**Modulo per la presentazione delle osservazioni per i piani/programmi/progetti sottoposti a procedimenti di valutazione ambientale di competenza statale**

ID: Codice procedura (ID\_VIP/ID\_MATTM):10844

Impianto per la produzione di energia elettrica da fonte eolica, costituito da 6 aerogeneratori della potenza complessiva di 37,2 MW, un sistema di accumulo da 25 MW e relative opere connesse in località "Rempillo" nel comune di Pitigliano (GR).

**Immagine n. 5** Intervisibilità degli impianti eolici della provincia di Viterbo anche in quella di Grosseto, in particolare nel pitiglianese.

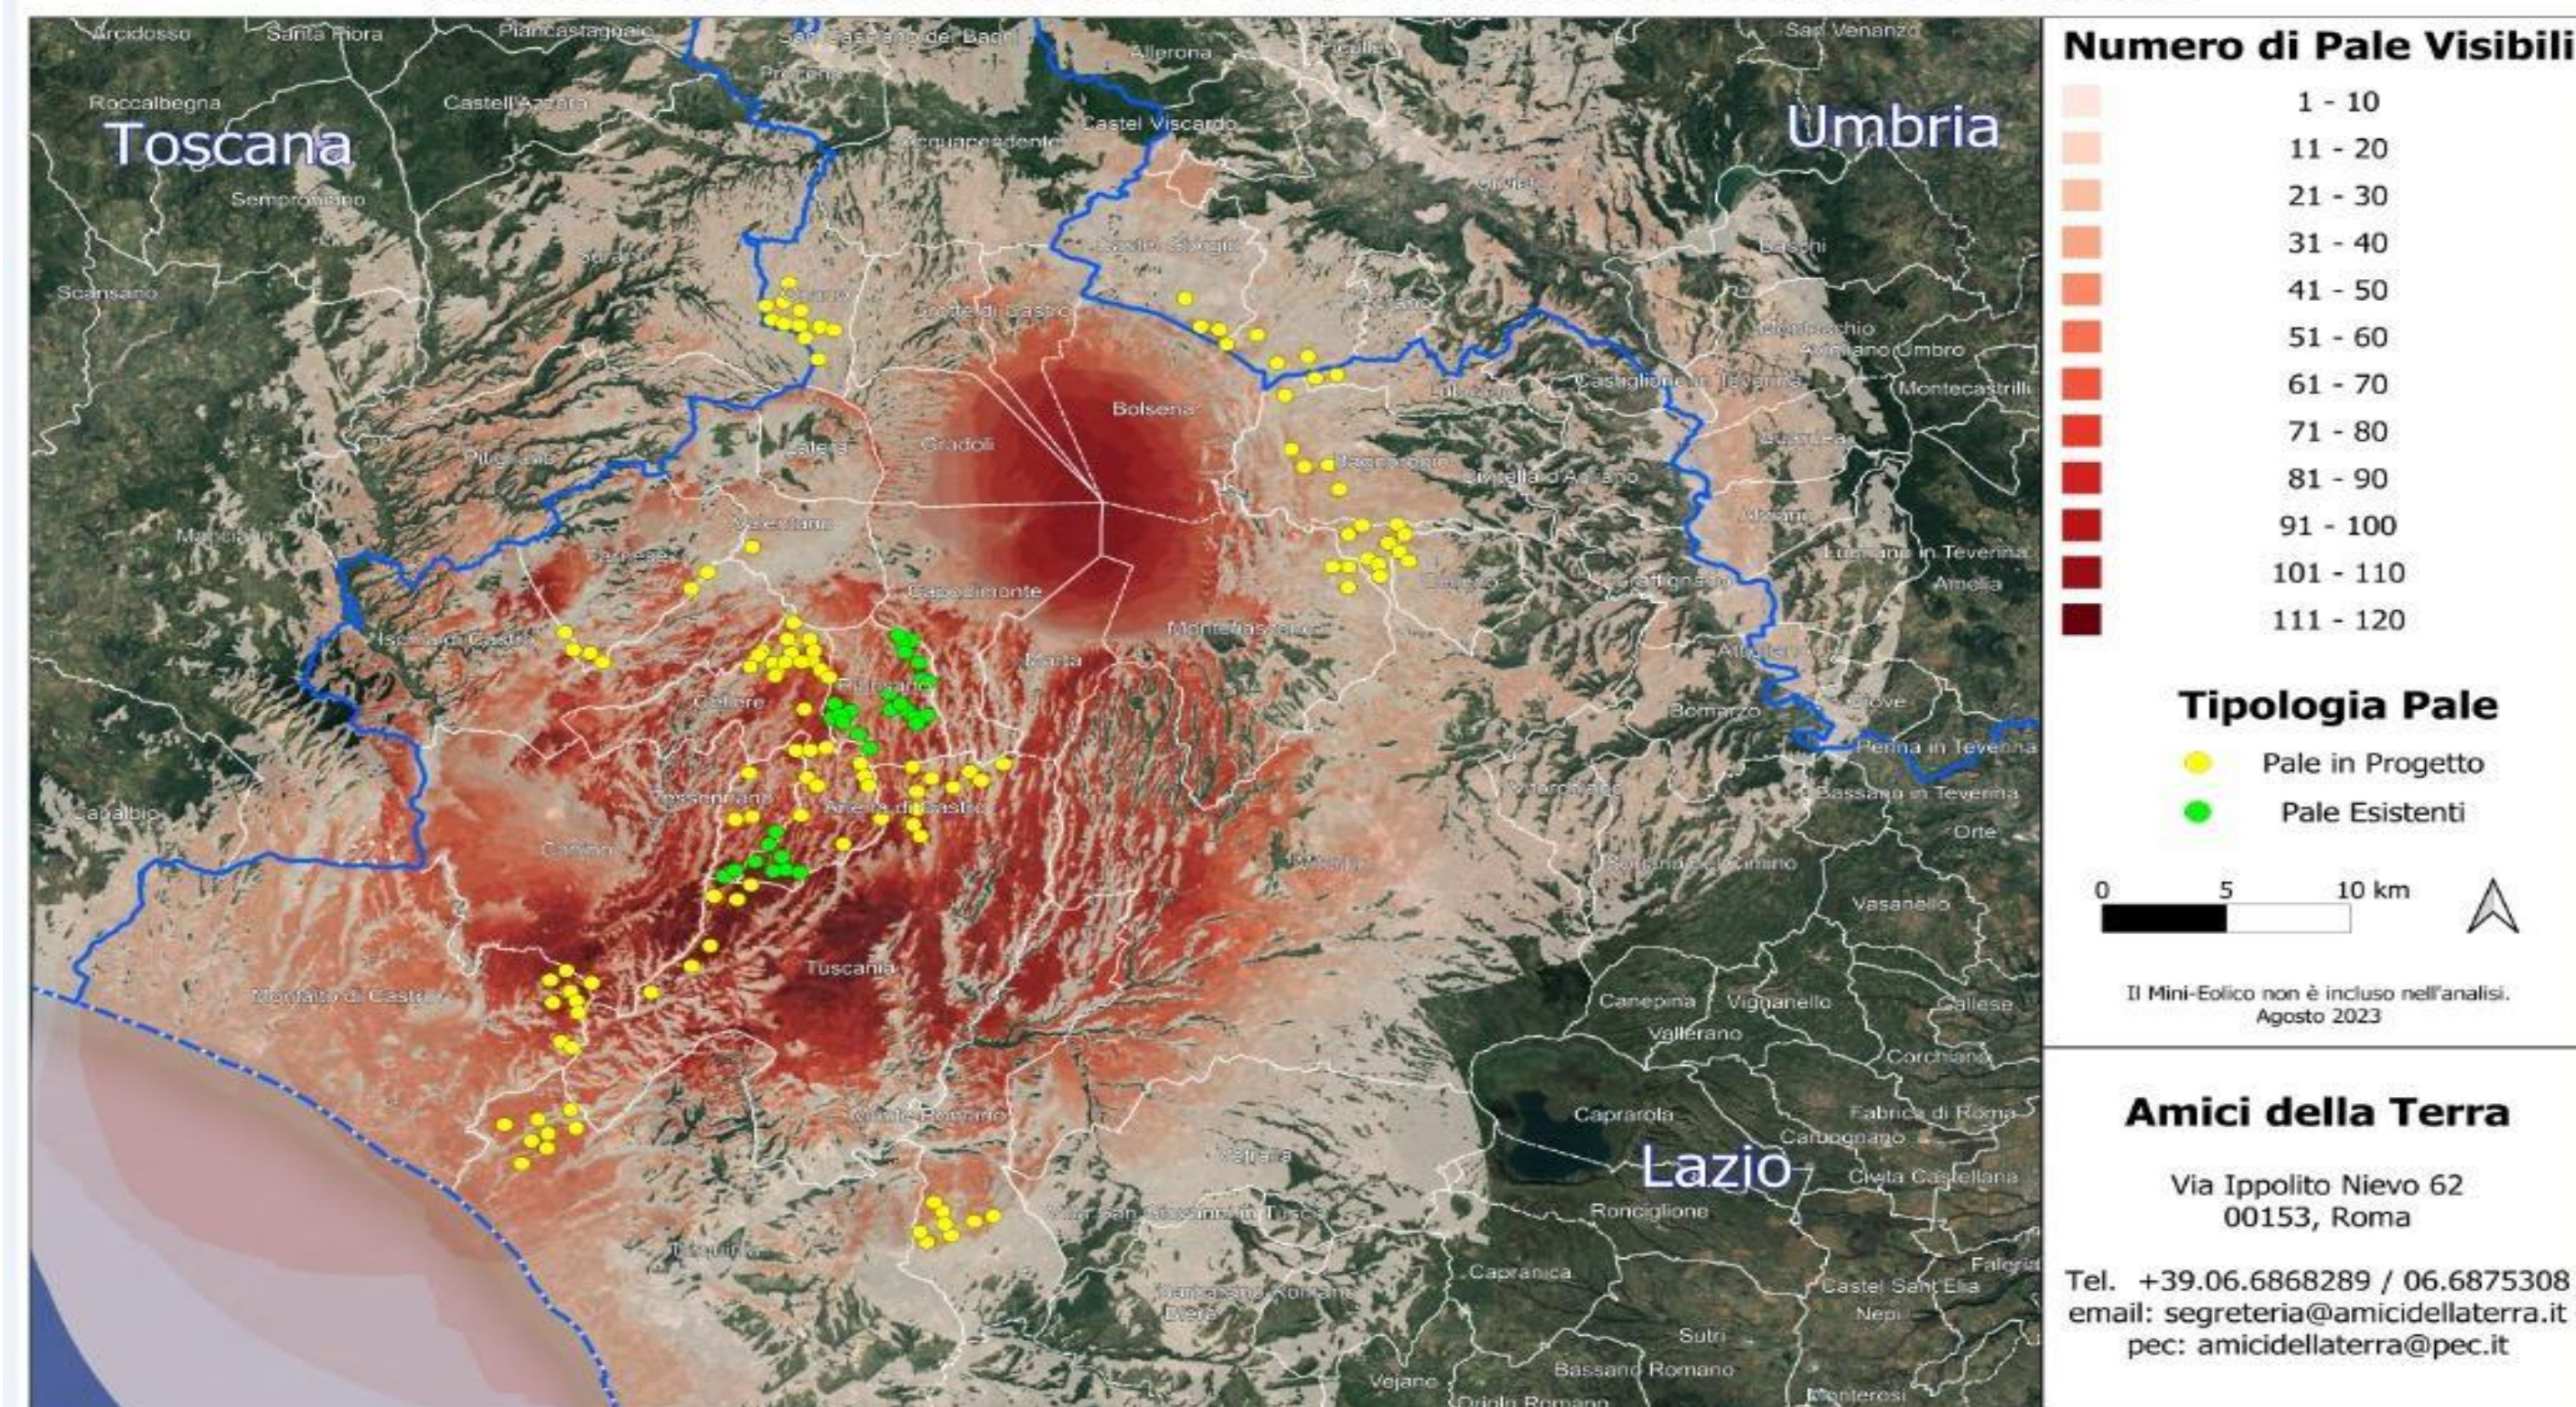
Quindi anche la Regione come Ente deputato dalla normativa nazionale a legiferare sulle aree idonee e non idonee si è espressa riguardo al fatto che abbia assolto ai doveri e alle quote stabilite dal PNIEC e in ambito regionale la provincia di Viterbo è stata quella con il più alto tasso di impianti FER tra tutte e quindi ormai satura ed il cumulo degli impianti FER installati, autorizzati e in progetto rappresenta una **elevata criticità per la sostenibilità ambientale di ulteriori eventuali iniziative**. L'impianto eolico " Rempillo" pur essendo "esterno al confine provinciale e regionale ma nelle sue immediate vicinanze ( a soli 100 metri i primi due aerogeneratori) oltre ad impattare sul territorio e sulle economie di tre Comuni del Lazio ( Farnese, Valentano e Latera) si trova nelle fasce di rispetto dei Beni di notevole interesse pubblico come si è evidenziate nelle Osservazioni nn. 1 e 2 e crea anche degli impatti negativi anche sui beni naturalistici come verrà dettagliato nell'Osservazione n. 4. Inoltre andrebbe a sommarsi al già enorme cumulo di impianti eolici e fotovoltaici e geotermici che già creano una elevata criticità ambientale nella provincia di Viterbo e interferiscono anche con il territorio toscano come si può vedere dalle immagini nn. 4 e 5 dell'Allegato n. 1.
